案件3

未着手都市計画道路(小栗橋線)の 見直しについて

第23号議案 名古屋都市計画道路の変更

参考図(変更後)

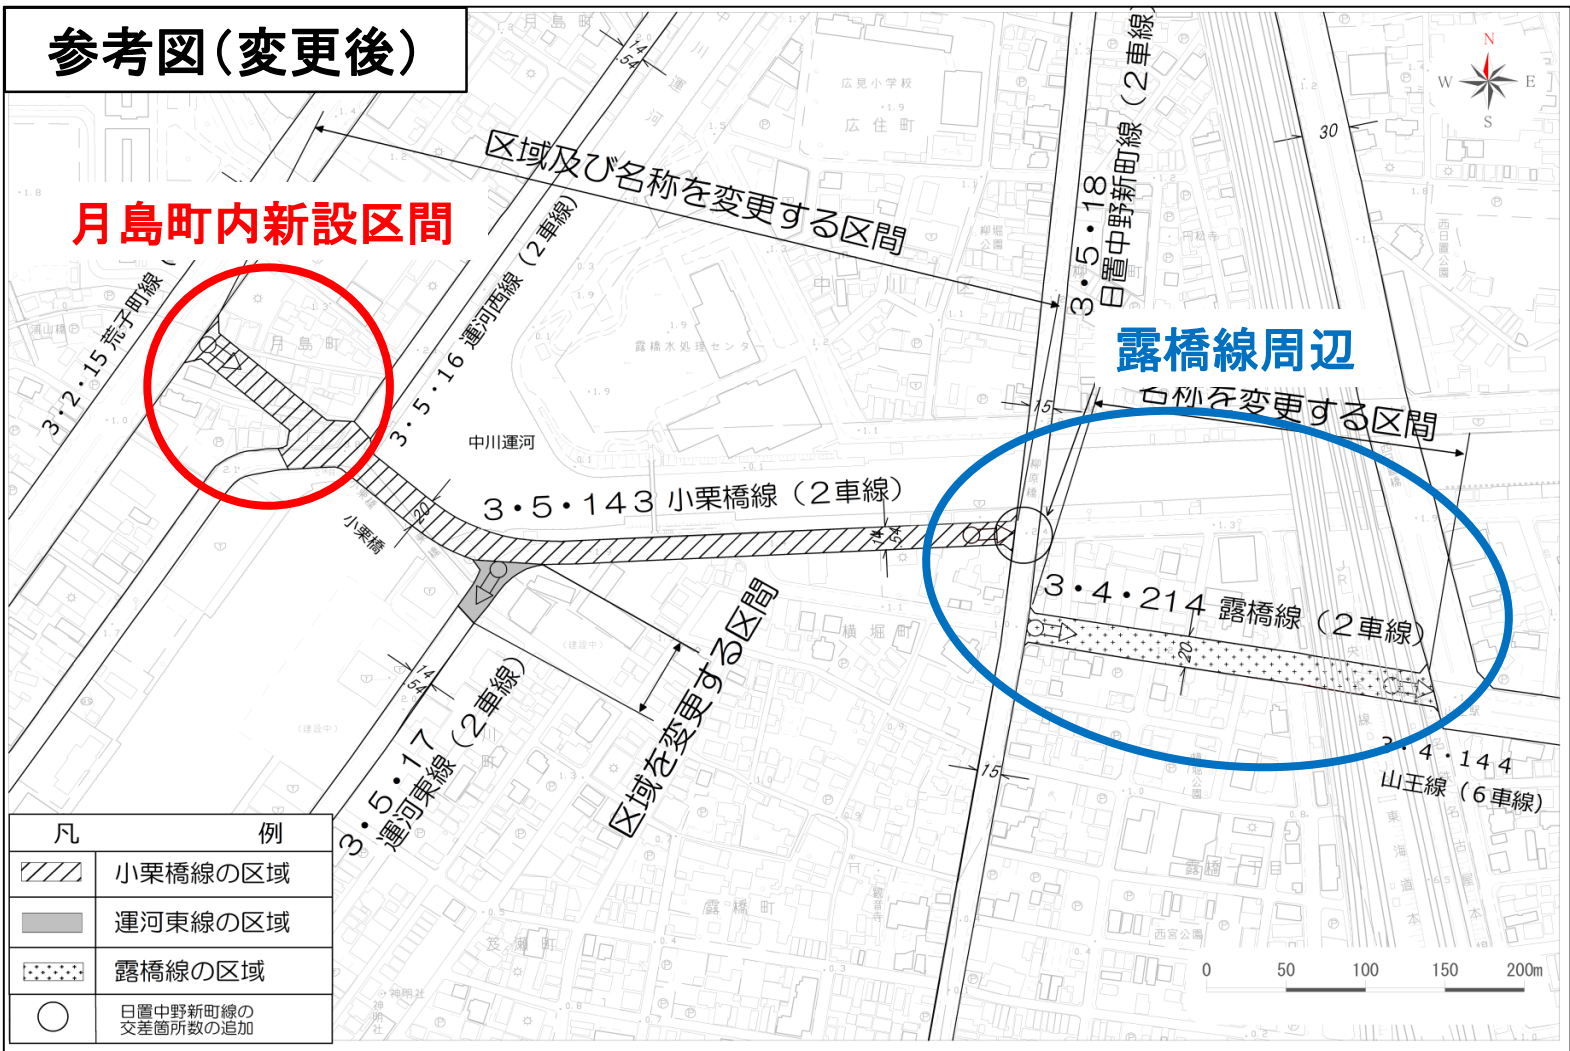
意見の要旨	都市計画決定権者の見解
- 月島町内の荒子町線から運河西線への接線線100mは、計画廃止とする。 (理由) - 小栗橋周辺の自動車交通は交通量や事故が少なく、渋滞もなく円滑に流れている。 - 月島町は東側、西側の都市計画道路及び北側の工場により延焼遮断機能がある。 - 小栗橋は老朽化し歩道も片側しかなく更新が必要である。 - 月島町内の道路計画は整備効果の評価として廃止する事を提案する。 - 現状及び将来予測の為に周辺の交通量調査を実施し計画の再検討を行うことを提案する。 - 整備効果の評価としている定量的データにて、月島町内の道路計画の効果を提示して下さい。 - 事業性の検証について各検証項目・基準・結果を提示して下さい。	- 平成29年3月に「未着手都市計画道路の整備について」第2次整備プログラムを策定・公表しており、この中で、整備効果の評価及び事業性の検証を行っています。 - 整備効果の評価としては、「都市機能・交流機能」「自動車交通の円滑化」「防災」「交通安全」の項目において、定量的評価を行っています。 - 当該路線の整備効果については、主要地方道(2車線)としての連続性を確保する路線であり、道路新設することで、並行する幹線街路の渋滞を緩和し自動車交通の円滑化が図られます。 - また、荒子町線から運河西線までの新設する区間において、歩行者空間等が確保されるとともに、道路空間の形成により延焼遮断機能が図られます。 - これらのことから整備効果の高い路線です。

- 小栗橋線は運河西線から柳原橋南交差点を直進し山王線に260m延長する計画に変更する。 - 露橋線は追加不要である。 - 小栗橋線は廃止路線化により分断(クランク)され、名称変更される露橋線の鉄道高架下は高さが2.9mで改善の見通しがなく、広域交通ネットワーク機能は形成されていない。	運河沿いの既存の街路を活用し、この区間を都市計画道路小栗橋線に位置付けるとともに、幹線街路を結ぶ都市計画道路ネットワークの連続性の観点から、既存の都市計画を尊重し、露橋線と名称変更することで、継続して都市計画道路に位置付けます。
---	--

参考図(変更後)

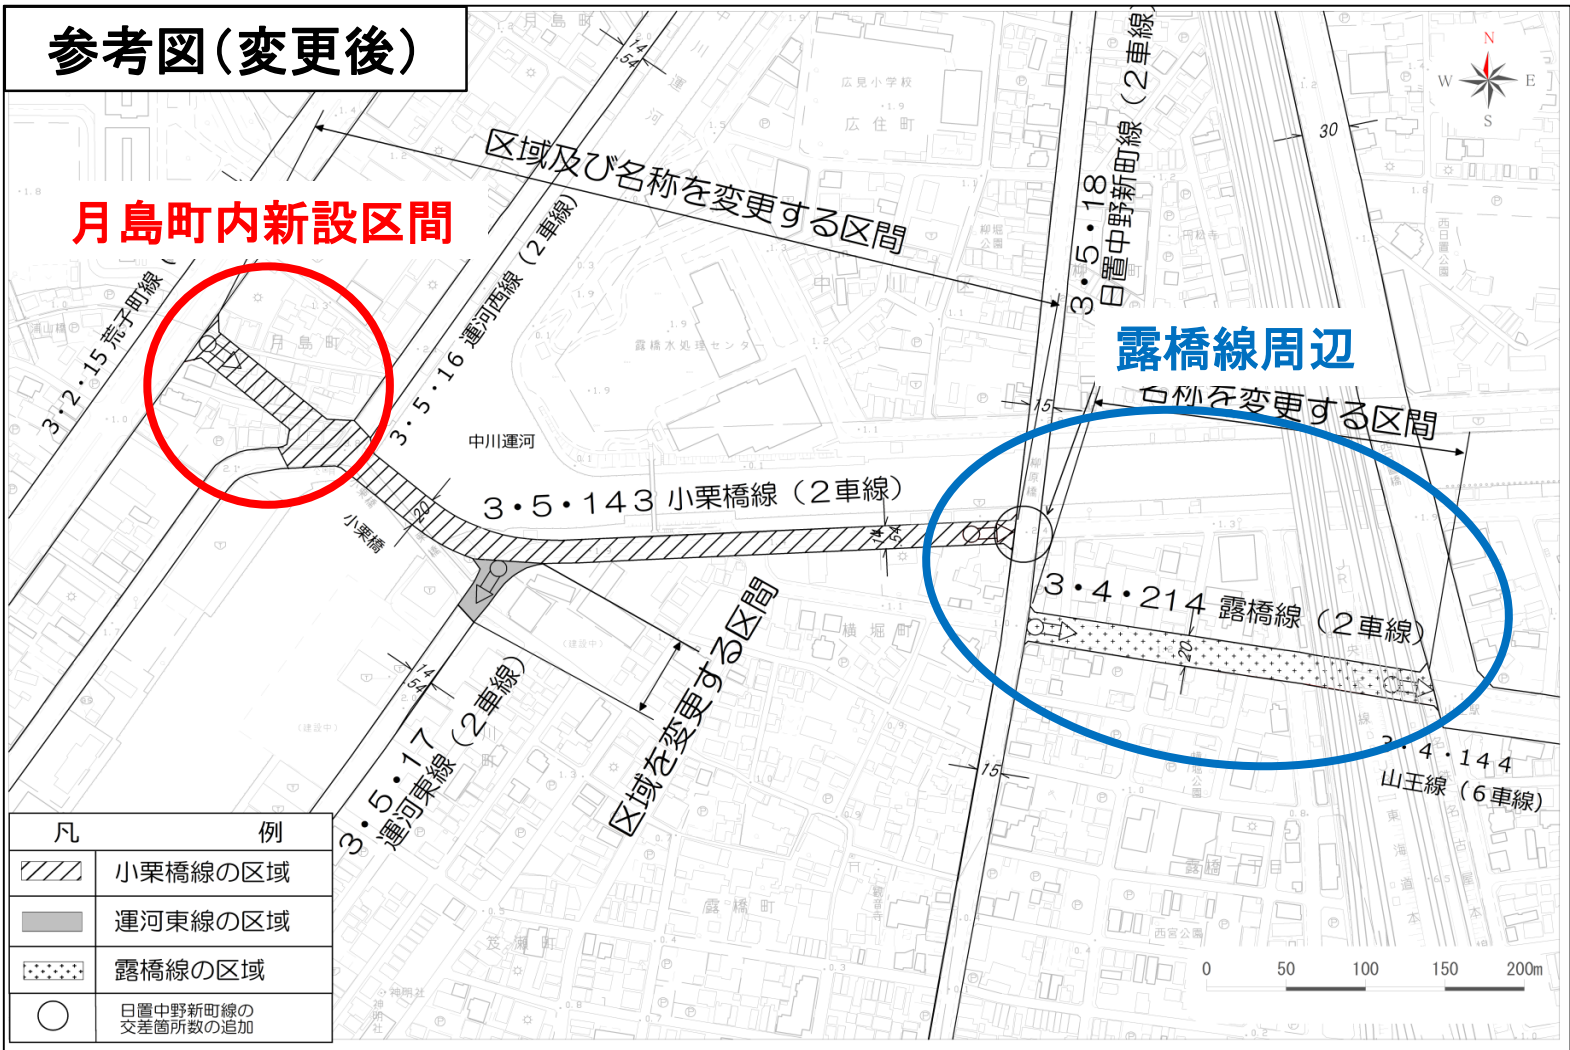
意見の要旨	都市計画決定権者の見解
- 月島町内の荒子町線から運河西線への接線線100mは、計画廃止とする。 (理由) - 小栗橋周辺の自動車交通は交通量や事故が少なく、渋滞もなく円滑に流れている。 - 月島町は東側、西側の都市計画道路及び北側の工場により延焼遮断機能がある。 - 小栗橋は老朽化し歩道も片側しかなく更新が必要である。 - 月島町内の道路計画は整備効果の評価として廃止する事を提案する。 - 現状及び将来予測の為に周辺の交通量調査を実施し計画の再検討を行うことを提案する。 - 整備効果の評価としている定量的データにて、月島町内の道路計画の効果を提示して下さい。 - 事業性の検証について各検証項目・基準・結果を提示して下さい。	- 平成29年3月に「未着手都市計画道路の整備について」第2次整備プログラムを策定・公表しており、この中で、整備効果の評価及び事業性の検証を行っています。 - 整備効果の評価としては、「都市機能・交流機能」「自動車交通の円滑化」「防災」「交通安全」の項目において、定量的評価を行っています。 - 当該路線の整備効果については、主要地方道(2車線)としての連続性を確保する路線であり、道路新設することで、並行する幹線街路の渋滞を緩和し自動車交通の円滑化が図られます。 - また、荒子町線から運河西線までの新設する区間において、歩行者空間等が確保されるとともに、道路空間の形成により延焼遮断機能が図られます。 - これらのことから整備効果の高い路線です。

- 小栗橋線は運河西線から柳原橋南交差点を直進し山王線に260m延長する計画に変更する。 - 露橋線は追加不要である。 - 小栗橋線は廃止路線化により分断(クランク)され、名称変更される露橋線の鉄道高架下は高さが2.9mで改善の見通しがなく、広域交通ネットワーク機能は形成されていない。	運河沿いの既存の街路を活用し、この区間を都市計画道路小栗橋線に位置付けるとともに、幹線街路を結ぶ都市計画道路ネットワークの連続性の観点から、既存の都市計画を尊重し、露橋線と名称変更することで、継続して都市計画道路に位置付けます。
---	--

■ 既設道路の都市計画道路の位置づけ

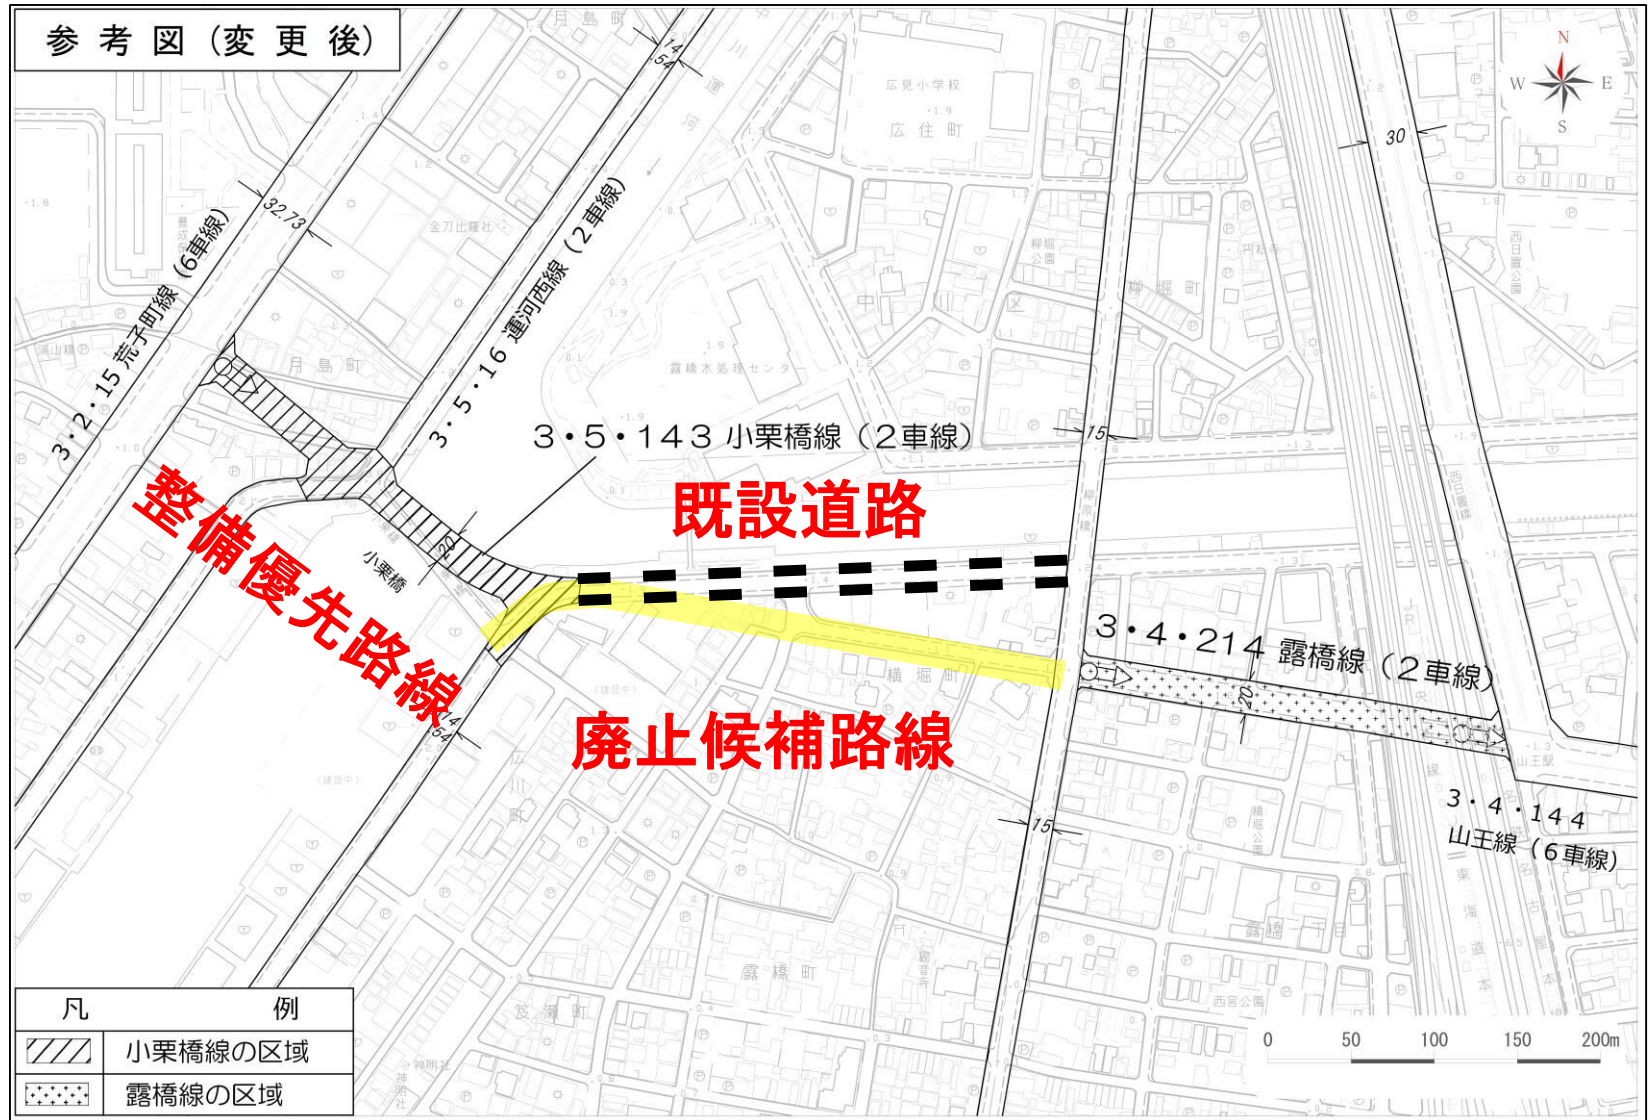
- 事業性の検証としては、「関連事業等との連携」「事業規模に対する道路整備の有効性」「道路整備に対する熱度等」の項目について、定性的検証を行っています。 - 当該路線は、上記項目のうち、「関連事業等との連携」の「橋梁老朽化対策」が該当し、老朽化した小栗橋の早期の架け替えによる耐震性能の確保の必要性の高い路線です。
- 小栗橋線は運河西線から柳原橋南交差点を直進し山王線に260m延長する計画に変更する。 - 露橋線は追加不要である。	運河沿いの既存の街路を活用し、この区間を都市計画道路小栗橋線に位置付けるとともに、幹線街路を結ぶ都市計画道路ネットワークの連続性の観点から、既存の都市計画を尊重し、露橋線と名称変更することで、継続して都市計画道路に位置付けます。

■ 信号移設と一方通行規制について

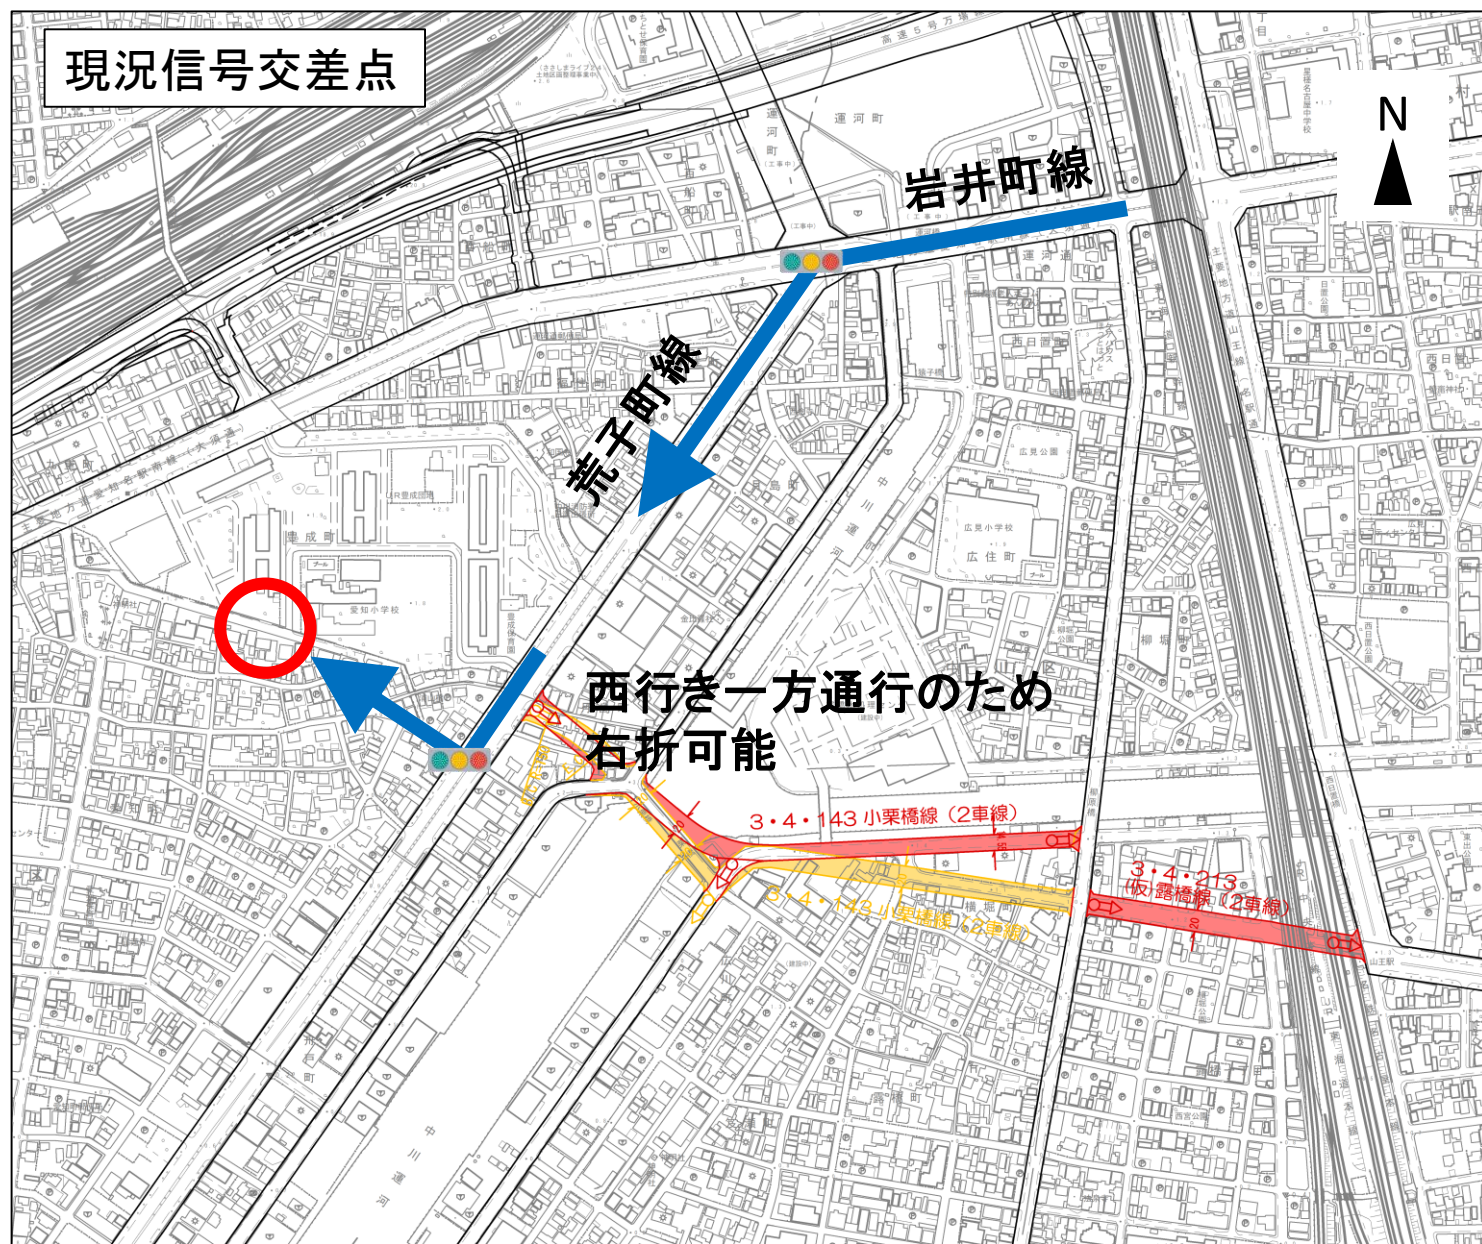
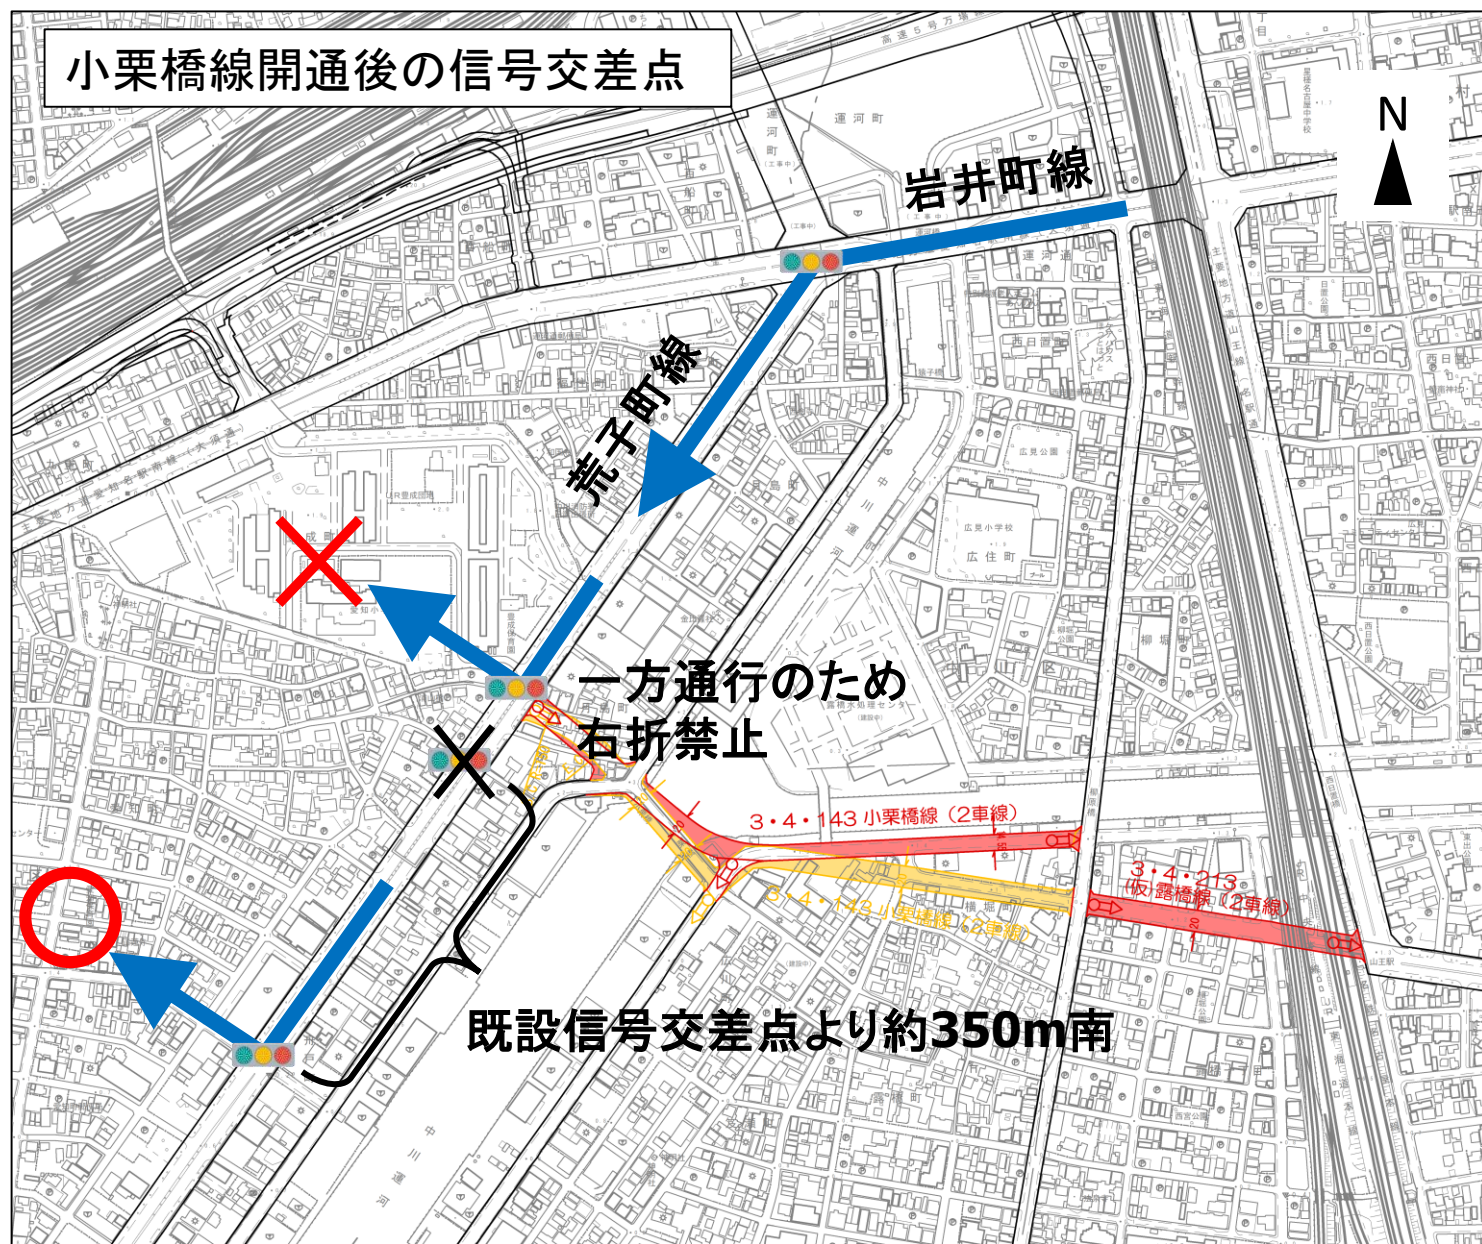
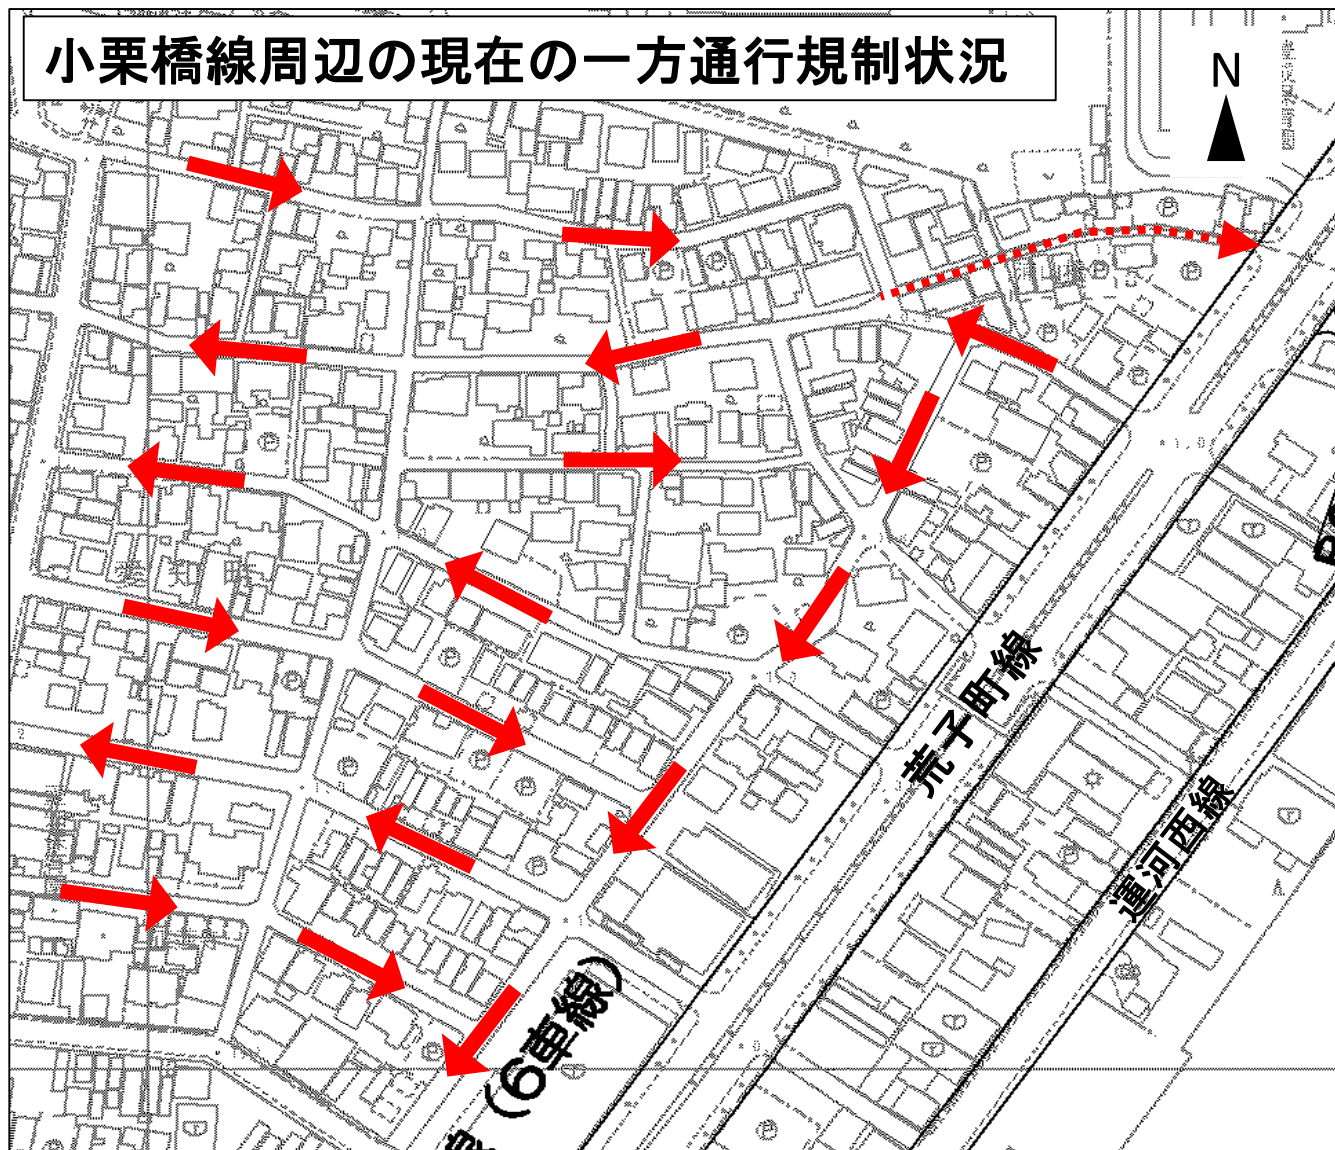
意見の要旨	都市計画決定権者の見解
- 小栗橋線と荒子町線の交差点となる信号交差点の西側道路は幅員が2.7mと大変狭い。 - 交差点西側道路延長上の街区及び区画街路がどうなっているかも併せ検討し、交差点の位置を決めるべきである。 - 信号、歩道付き交差点の移動により、小栗橋バス停、コンビニへ歩行距離が延び高齢者・障害者へ影響が大きい。	- 並行する幹線街路の渋滞を緩和するため、新たな都市計画道路ネットワークを形成するにあたり、荒子町線に信号交差点の設置が必要と考えられます。 - この場合、新設信号交差点と既設信号交差点が近接することとなり、信号誤認防止等、安全性を確保する観点から既設信号機の移設が必要と考えられます。

- 岩井町線から荒子町線へ侵入すると右折できないため、先の信号交差点でリターンする事になり、安全性・利便性が損なわれる。 - 都市計画道路に接続する道路の歩行者の安全、交通の円滑化は警察署行政と地域住民に任せる考えで計画していることか。 - 西側の幅員の狭い道路は東行きの一方通行とし周辺の方通行規制等についても検討調整を行っていくというのは、検討を先延ばした縦割り行政による決定責任逃れではないか。 - 説明会の記載・説明内容の、小栗橋線開通後の信号交差点の位置変更と一方通行変更について、縦覧計画書に記載が抜けている。 - 既設信号交差点の運河西線から荒子町線の接続道路を拡幅する事をひとつの改善案として提案する。 - 愛知町内の街路は、ほぼ90%が一方通行となっており交通事故も少なく安全な街区となっている。荒子町線の信号交差点移設は75年前の計画にこだわることなく社会の変化、交通量の減少、高齢化・障害者に優しい都市計画とする事を提案する。	地元課題への対応にあたりましては、意見を参考に事業担当部局とともに検討調整してまいります。
---	---

- ・ 並行する幹線街路の渋滞を緩和するため、新たな都市計画道路ネットワークを形成するにあたり、荒子町線に信号交差点の設置が必要と考えられます。
- ・ この場合、新設信号交差点と既設信号交差点が近接することとなり、信号誤認防止等、安全性を確保する観点から既設信号機の移設が必要と考えられます。
- ・ 地元課題への対応にあたりましては、意見を参考に事業担当部局とともに検討調整してまいります。
